Vysvětlení č. 2 - 3 k Zadávací dokumentaci

Veřejná zakázka: **„Modernizace silnice II/310 Letohrad k Cihelně“**, veřejná zakázka na stavební práce zadávaná ve zjednodušeném podlimitním řízení, zahájena dne 5. března 2024 na profilu Zadavatele.

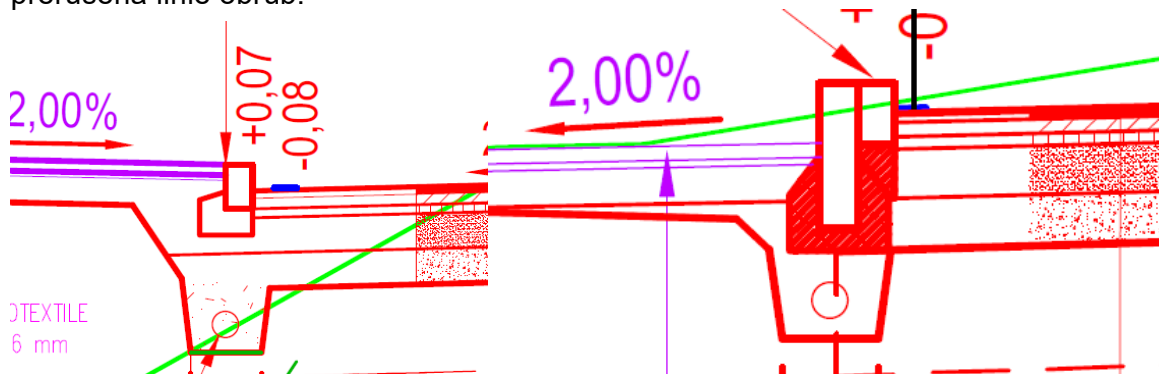
Ve výkaze výměr, objektu SO 101 je položka č. 895811 „DRENÁŽNÍ ŠACHTICE NORMÁLNÍ Z PLAST DÍLCŮ ŠN 60“, s popisem položky: „Revizní šachty na drenáži: 37 = 37,000 [A]“. K této činnosti jsme ve výkresové části objektu SO 101, ani v technické zprávě nenašli ani zmínku.

Žádáme zadavatele o doplnění předpokládaného umístění šachet v situaci (dle čeho se došlo k 37 ks).

Dále žádáme zadavatele o doplnění: typu šachet, druhy materiálů, počet a úhly napojení, výška šachet a typ poklopů.

Šachty drenáže jsou navrženy v rozpětí po 20m. Revizní šachty a všechny další části dodávky budou součástí realizační dokumentace a budou odsouhlaseny TDI a investorem.
